HT-215-1

HTTR新規制基準適合に係る原子炉施設 保安規定（北地区）の変更認可申請について

令和2年10月16日

日本原子力研究開発機構 大洗研究所

別図第3 防火帯の設置図

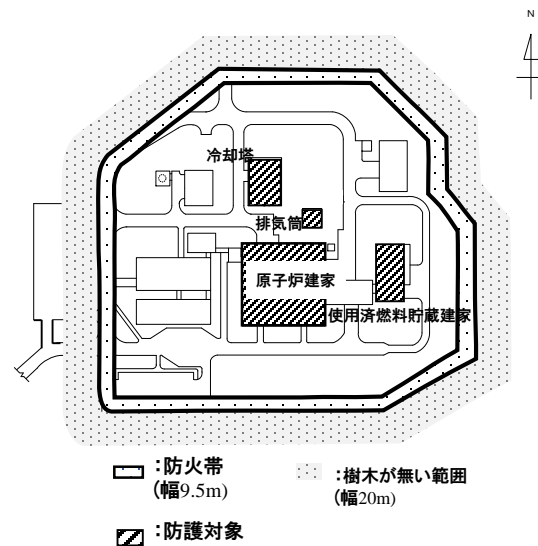
2) 防火帯の管理の追加（第6編 第39条の3）

外部火災への対応として、森林火災が発生した場合に原子炉建家等の防護対象への延焼を防止するため、別図第3（右図）に示す**防火帯等**を維持管理することを追加する。

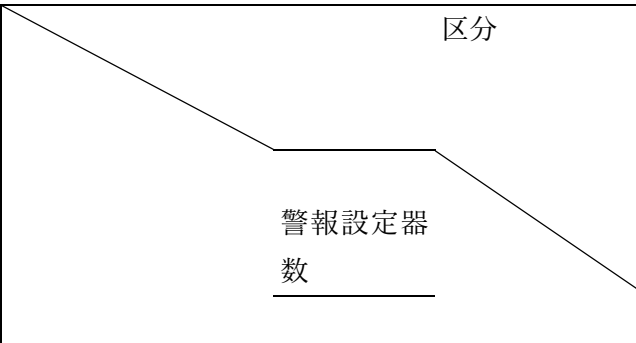
関連する試験炉規則	試験炉審査基準	原子炉施設保安規定			下部規定	
		編	記載すべき内容	記載の考え方	該当下部規定	概要
			<p>別図第3 防火帯の設置図</p>  <p> : 防火帯 (幅 9.5m) : 樹木が無い範囲 (幅 20m) : 防護対象 </p> <p>(警報装置が作動した場合の措置)</p> <p>第51条 原子炉運転班長は、別表第9及び別表第10に掲げる警報装置が作動した場合は、その原因及び状況を調査し、通常運転状態へ復旧させるための措置を講ずるとともに、その状況をHTTR運転管理課長に通報する。</p> <p>2 HTTR運転管理課長は、前項の通報を受けた場合は、その原因及び状況の把握に努め、前項で作動した警報装置が正常に復帰できない場合は、警報原因の区分に応じ別表第21に掲げる措置を講ずる。</p> <p>3 HTTR運転管理課長は、前項により原子炉を停止した場合は、次の各号に掲げる事項を確認する。</p> <p>(1) 第34条第1号から第3号の措置</p> <p>(2) 施設及び設備の異常の有無</p> <p>4 HTTR運転管理課長は、第2項により原子炉を停止した場合は、高温工学試験研究炉部長、原子炉主任技術者及び放射線管理第2課長に通報する。</p> <p>5 放射線管理第2課長は、前項の通報を受けた場合は、放射性物質の放出の有無、管理区域内の放射性物質の濃度及び線量当量率を確認し、HTTR運転管理課長に通報する。</p> <p>6 高温工学試験研究炉部長は、第4項の通報を受けた場合は、所長及び高温ガス炉センター長に通報する。</p>	<p>使用済燃料に係る警報装置が作動した場合の措置を追加</p>	<p>HTTR 運転手引</p>	<p>警報装置が作動した場合の措置内容を反映</p>
